Comissão Permanente de Análise dos Estudos Prévios de Impacto de
Vizinhança

Parecer Técnico n.º 50/2022 - SEDUH/GAB/CPA-EIV

Assunto: **3ª Análise** do Estudo Prévio de Impacto de Vizinhança - EIV, relativo ao empreendimento **DF Star Hospital Geral e Oncológico**, localizado Setor de Grandes Áreas Sul – SGAS 914, Conjunto H, Lotes 64-A, 65-A, 66-A e 67-A, Brasília – DF, RA I

Imagem 01 - Medidas de mitigação propostas

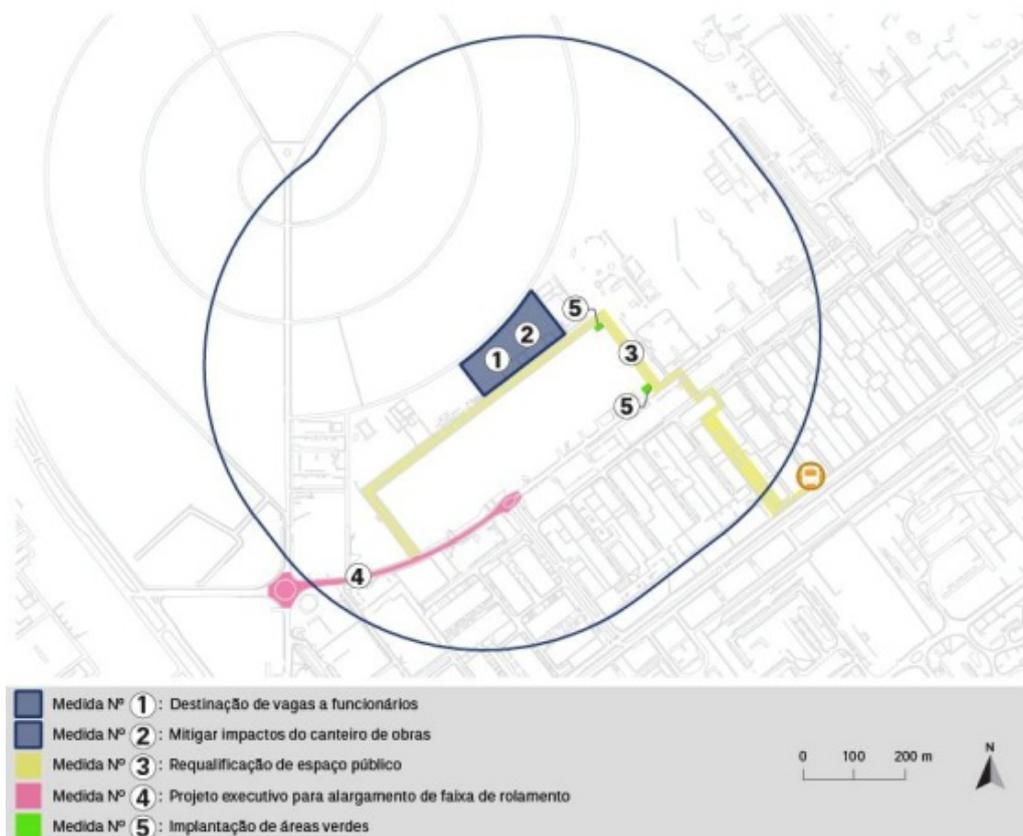
Isto posto, convém esclarecer 4 (quatro) questões sobre as medidas propostas no estudo apresentado:

1. O item "h" da Medida 2 deve ser corrigido para *“apresentação de plano de recuperação de pavimento, mediante avaliação da Novacap”*, tendo em vista identificação de erro material na redação final das medidas mitigadoras recomendadas no Parecer 49/2022;

Imagem 02 - Detalhamento da Medida 3

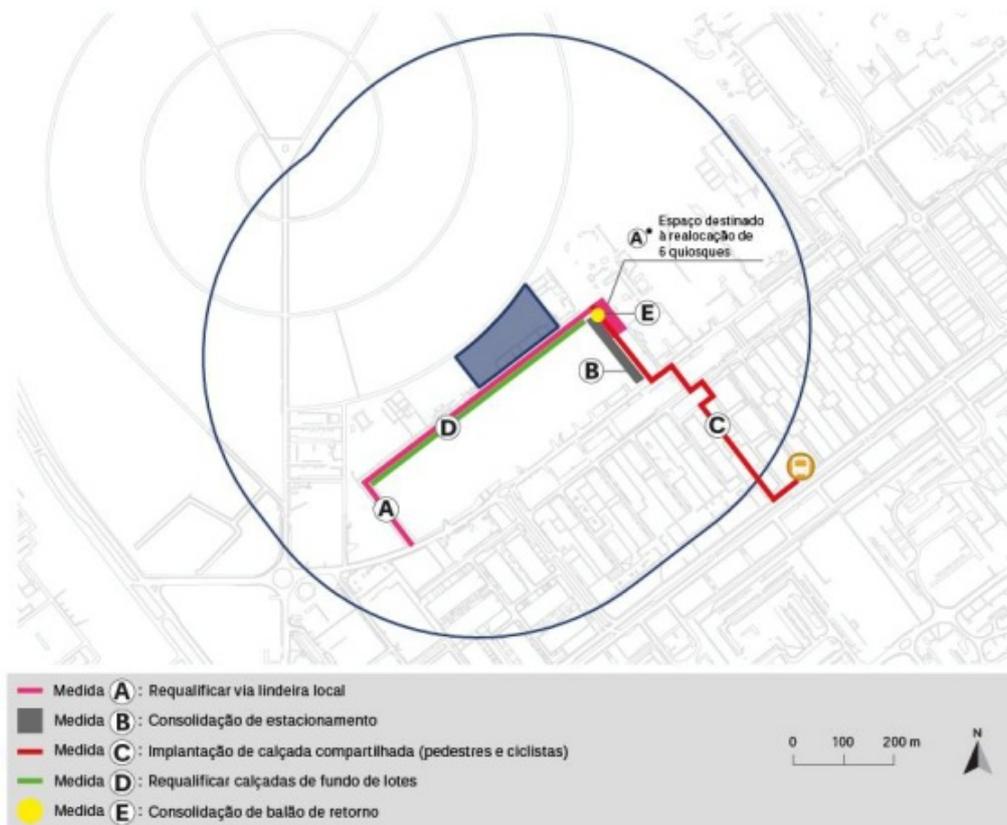
2. A Medida 3 contempla a elaboração e aprovação de projeto SIV e sua implantação, devendo-se constar no Plano de Acompanhamento (pág. 242) e no cronograma físico-financeiro;

3. A proposta de desenho apresentada para a Medida 3 pode sofrer alterações a partir da emissão das diretrizes pela SEDUH; e
4. Devem ser feitos ajustes sobre a proposta de medida de compensação (Medida 5: Implantação de 2 áreas verdes, nos limites do estacionamento proposto, com rebaixamento de 30 cm e arborização correspondente) e a menção ao pagamento da taxa de PGV como recurso para execução do projeto de readequação viária da W5, tendo em vista o disposto no Termo de Referência do empreendimento:

Assim, esta CPA/EIV entende que os devidos ajustes no orçamento e cronograma das medidas, bem como os ajustes a partir das ressalvas identificadas neste Parecer, a saber: a)

acrescentar sinalização viária nos subitens da Medida 3; b) correção da redação do item "h" da Medida 3; c) correção pertinente à Medida 5 e d) correção de menção à forma de custeio indireto da medida de compensação; podem ser entregues após a realização da audiência pública, quando da análise final desta Comissão.
